Procedura di Valutazione di Impatto Ambientale (VIA) relativa al progetto “Parco eolico Lesina-Apricena” di potenza pari a 33,6 MW da ubicare negli omonimi comuni (FG) e relative infrastrutture di connessione da ubicare nei comuni di Poggio Imperiale e di San Paolo di Civitate (FG).

Osservazioni alla procedura di VIA ai sensi del D.Lgs. 152/06 e ss.mm.ii.

Opposizione alla procedura di autorizzazione dell’impianto eolico per interesse equivalente e prioritario della LUCKY WIND 4 s.r.l. per analoga e precedente iniziativa.

Allegato 1 - Inquadramento su ortofoto con individuati i progetti di Lucky Wind 4 s.r.l. e Renvico s.r.l. (Scala 1: 10.000)

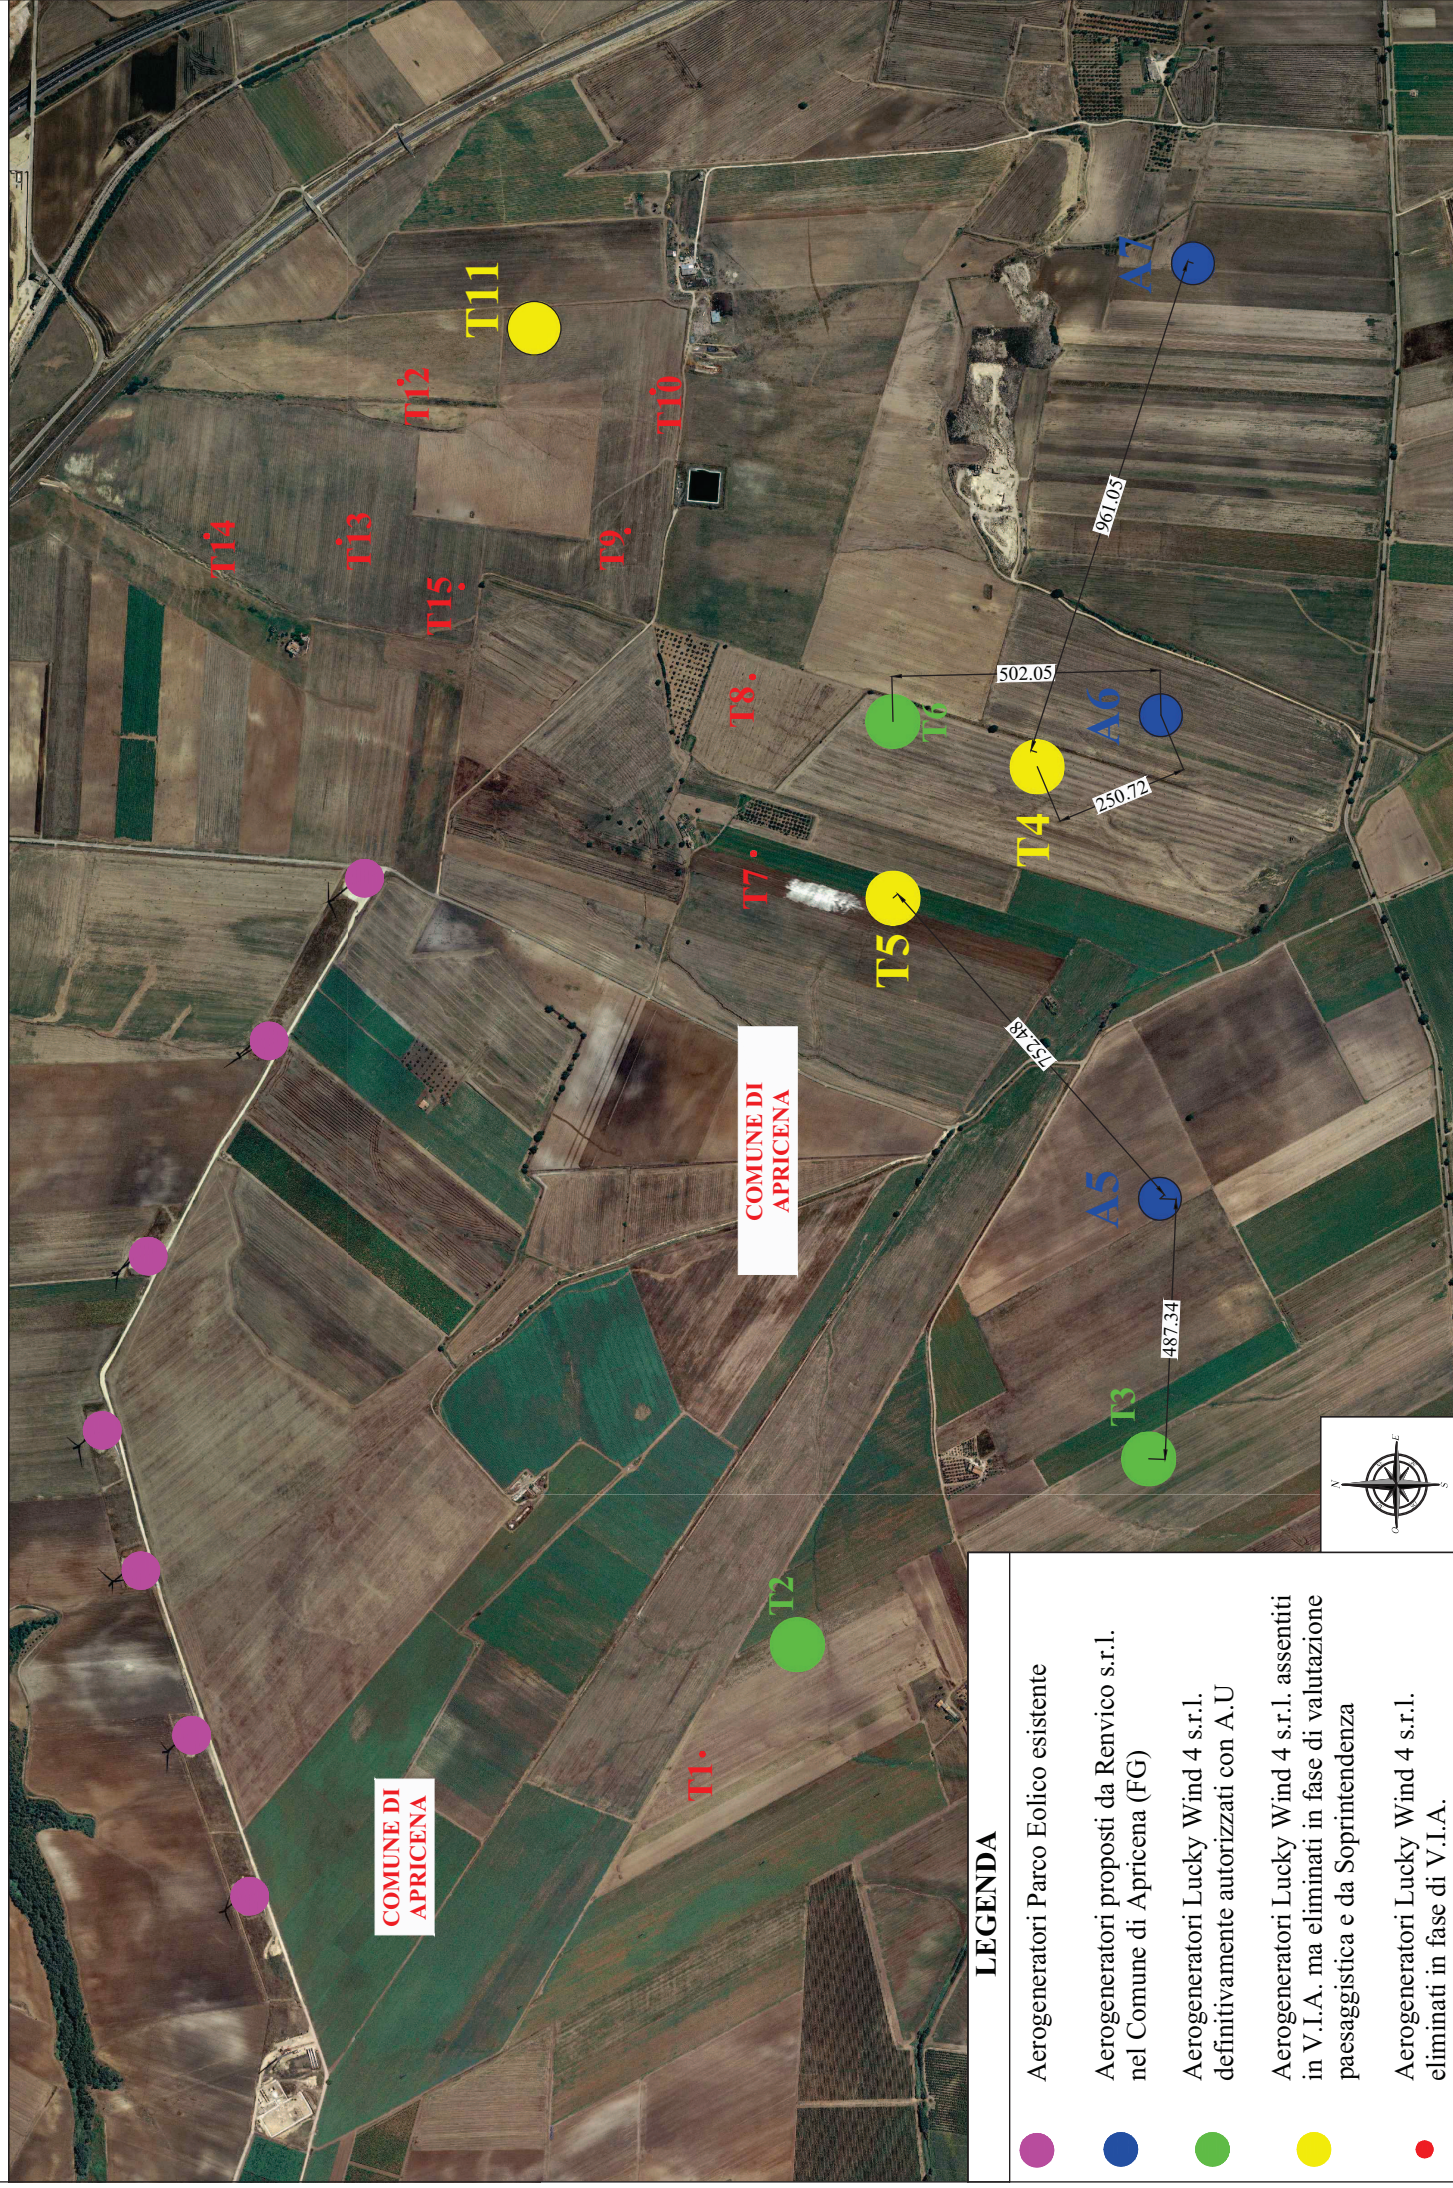
- Che tale valutazione della P.A. relativa al c.d. affollamento visivo degli aerogeneratori, in ossequio ai principi di imparzialità e legalità dell'azione amministrativa, deve evidentemente riguardare tutti gli aerogeneratori del progetto della RENVICO ITALY s.r.l. siti nel Comune di Apricena, in località Scivolaturo, in quanto tutti molto prossimi sia agli aerogeneratori già autorizzati sia a quelli esclusi

- del progetto della Lucky Wind 4 s.r.l. In particolare: l'aerogeneratore A6 si trova a soli 245 m di distanza dall'aerogeneratore escluso T4 della Lucky Wind 4 s.r.l. ed a circa 500 m dall'aerogeneratore autorizzato T6; l'aerogeneratore A5 dista all'aerogeneratore T3 della Lucky Wind 4 s.r.l. autorizzato circa 485 m;

- Che pertanto la RENVICO ITALY s.r.l. ha proposto un progetto in cui gli aerogeneratori, in agro di Apricena, sono localizzati: (i) in un'area in cui non sono stati precedentemente assentiti aerogeneratori del progetto LUCKY WIND 4 S.r.l. per ragioni di percezione visiva e impatti cumulativi; (ii) a distanza molto ravvicinata e quindi interferenti con quelli già definitivamente autorizzati del progetto LUCKY WIND 4 S.r.l.; (iii) in modo tale da non rispettare la misura di mitigazione dell'impatto sul paesaggio di cui alla lettera n) dell'art. 3.2 dell'Allegato 4 al DM 10 settembre 2010 "Linee Guida Nazionali per gli Impianti alimentati da Fonti Rinnovabili", che fondamentalmente è stato il criterio ispiratore nelle valutazioni paesaggistiche del Settore Assetto del Territorio della Provincia di Foggia e della Sovrintendenza al Paesaggio, in ossequio al quale non sono stati assentiti gli aerogeneratori T4, T5, T11 del progetto LUCKY WIND.

Che venga rigettato 1) in quanto quasi totalmente sovrapposto o eccessivamente vicino ed interferente con gli aerogeneratori già autorizzati del progetto LUCKY WIND 4; 2) in ossequio ai medesimi criteri valutativi attinenti agli aspetti ambientali e paesaggistici che hanno indotto all'esclusione di alcuni aerogeneratori del progetto presentato dalla LUCKY WIND 4 s.r.l. ubicati nella medesima area vasta.
